REUNIÃO DE CONCERTAÇÃO ANEPC, 12.01.2021- ATA

Assunto: Adequação do PDM-Cascais ao RJIGT – Reunião de Concertação com a Autoridade Nacional de Emergência e Proteção Civil (ANEPC) - Reunião por videoconferência (MS-Teams)

Data: 12 de Janeiro de 2021 – 14.00h-15.15h

ID 006.070.560 - SÉRIE 000 - PARTICIPAÇÃO DOS INTERESSADOS e SÉRIE 500 - INICIATIVA MUNICIPAL

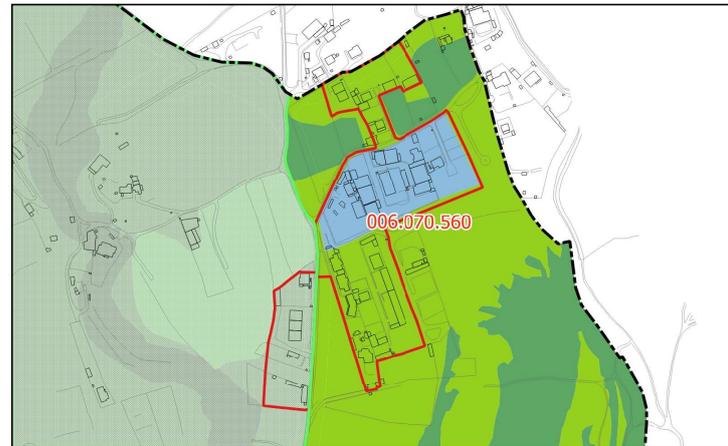
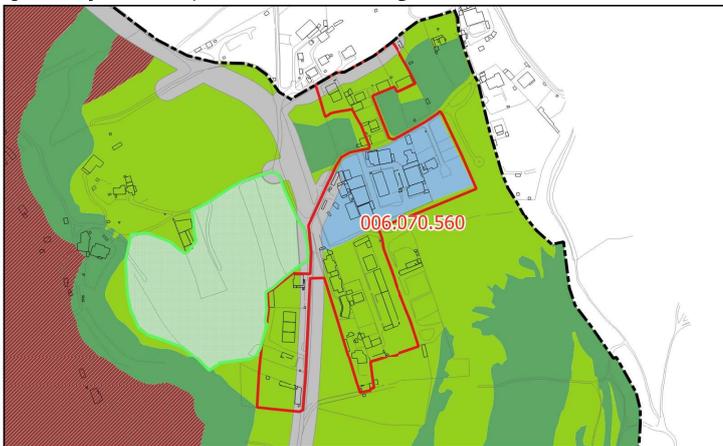
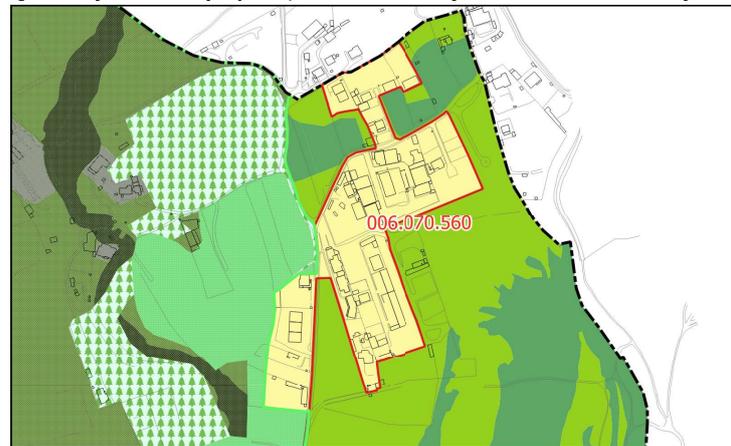
- 2) Bairro dos Bernardos / Alcabideche, no limite com o concelho de Sintra – **ID-070 e ID-570** - que estão identificados nas fichas, mas a representação não apareceu em representação gráfica na Planta de Qualificação do Solo (a planta geral da proposta) [ANEXO @];

ANEPC: Atentos os esclarecimentos prestados sobre as 3 situações apresentadas, as propostas de alteração – **ID-070, ID-081 e ID-570** foram aceites pela ANEPC

ID 081 - SÉRIE 000 - PARTICIPAÇÃO DOS INTERESSADOS

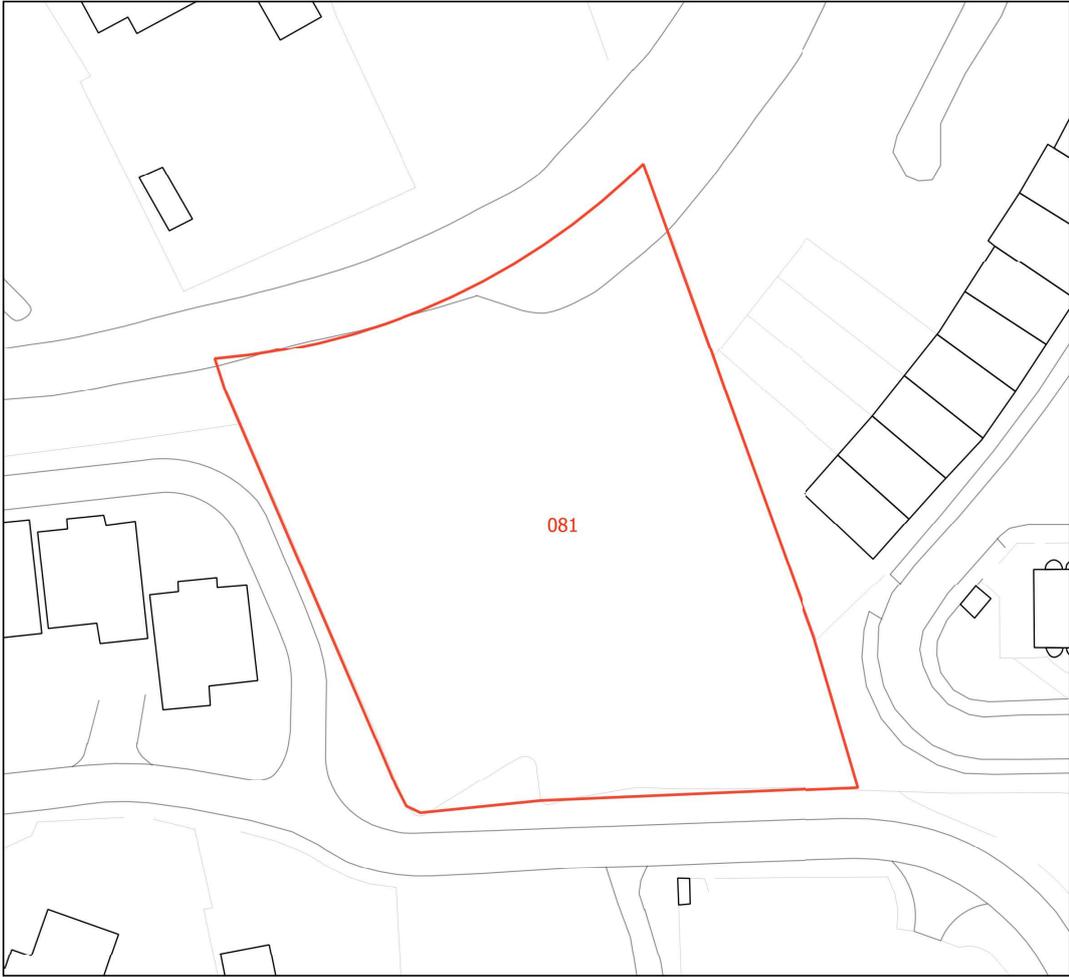
- 3) Uma participação de interessados - **ID -081** - nas imediações da Quinta Patiño, que não ficou incluída no relatório das fichas nem na Planta da Qualificação do Solo. Solo urbano em espaço residencial. Nesta situação não existem condições de cheias, riscos de Tsunamis ou riscos de incêndios. Foi projetada planta pela CMC e explicado que não ficou incluída no relatório das fichas nem na Planta da Qualificação do Solo. A proposta da CMC prevê a alteração da qualificação do solo, de Espaço Verde de Recreio e Produção para Espaço Verde de Proteção a Infraestruturas e Espaço Residencial [ANEXO @].
